**Wyjaśnienia treści SIWZ nr 6  
Budowa Hali Sportowo widowiskowej w Gorzowie Wielkopolskim**

nr sprawy nadany przez Zamawiającego: SKP-2/PN/RB/2020

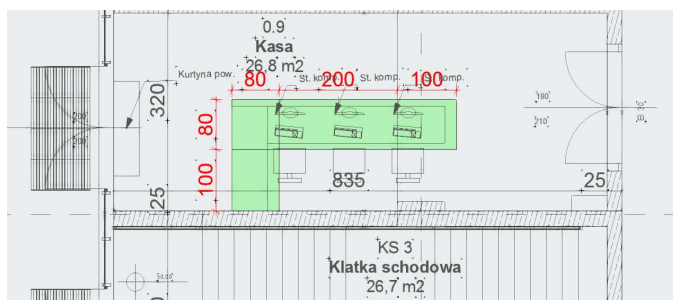
j) Pom. -1.49 na rzucie brak sofa, fotela, biurka, stolika kawowego. Prosimy o wyjaśnienie rozbieżności.

**Odpowiedź:** Projekt budowlany nie zawiera szczegółowej aranżacji wnętrz. Należy przyjąć zgodnie z załącznikiem nr 4, że wymienione elementy powinny znaleźć się w tym pomieszczeniu, należy je ująć w wycenie.

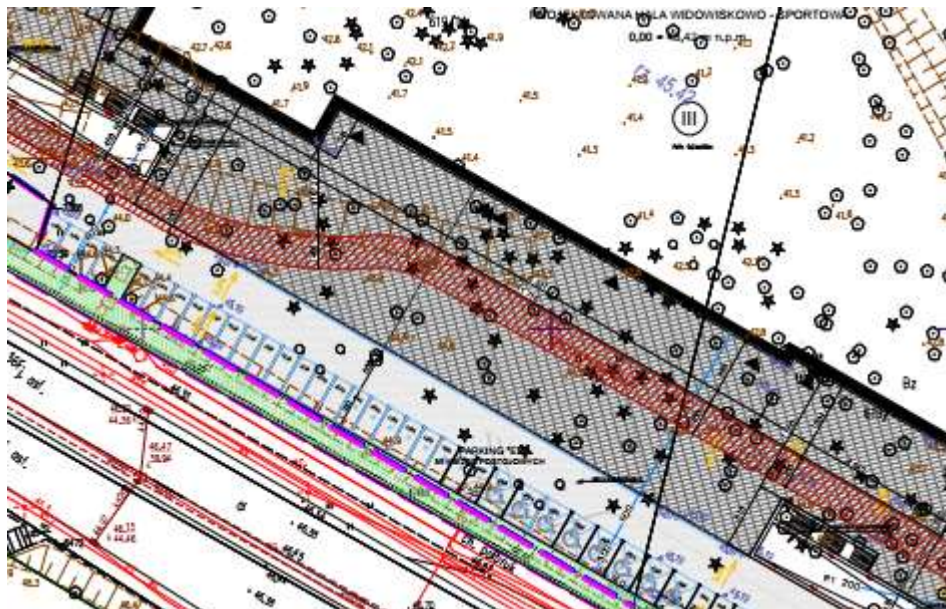
Prosimy o potwierdzenie iż do wykonania przedmiaru drogi p.poż. należy korzystać z rysunku z folderu zagospodarowanie PAS\_135\_PB\_PZT\_r\_02 gdyż na rysunkach drogowym nie ujęto drogi po poż. co za tym idzie należy doszacować krawężniki między drogą p.poż. a chodnikiem.

Droga pożarowa jest to pole przeznaczone do przejazdu wozu straży pożarnej, więc nie ma konieczności wydzielania jej krawężnikiem od chodnika. Istotna jest nośność całego układu.
